Acuerdo 950 Por el cual se aprueba la incorporación del cambio en los límites de generación y absorción de potencia reactiva de la unidad 1 de la planta de generación Termodorada y la respectiva curva de carga

950

6 Abril, 2017

CURVA DE CARGABILIDAD UNIDAD 1

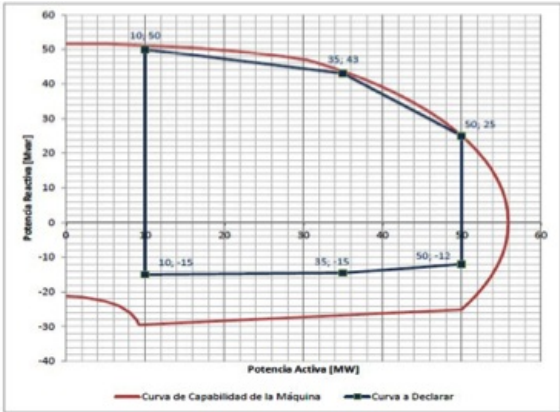
Aprobar la declaración de una nueva curva operativa de carga de la unidad 1 de la planta de generación Termodorada, en las que se define la capacidad para entrega y absorción de potencia reactiva de la

unidad en función de la potencia activa generada.

Unidad	Parámetro a modificar	Valor anterior	Valor nuevo
Termo Dorada Unidad 1	Capacidad de Generación Reactivos (Mvar) en 10 MW	20	50
	Capacidad de Generación Reactivos (Mvar) en 10 MW	-20	-19
	Capacidad de Generación Reactivos (Mvar) en 35 MW	20	43
	Capacidad de Generación Reactivos (Mvar) en 35 MW	-20	-15
	Capacidad de Generación Reactivos (Mvar) en 50 MW	20	25
	Capacidad de Generación Reactivos (Mvar) en 50 MW	-20	-12
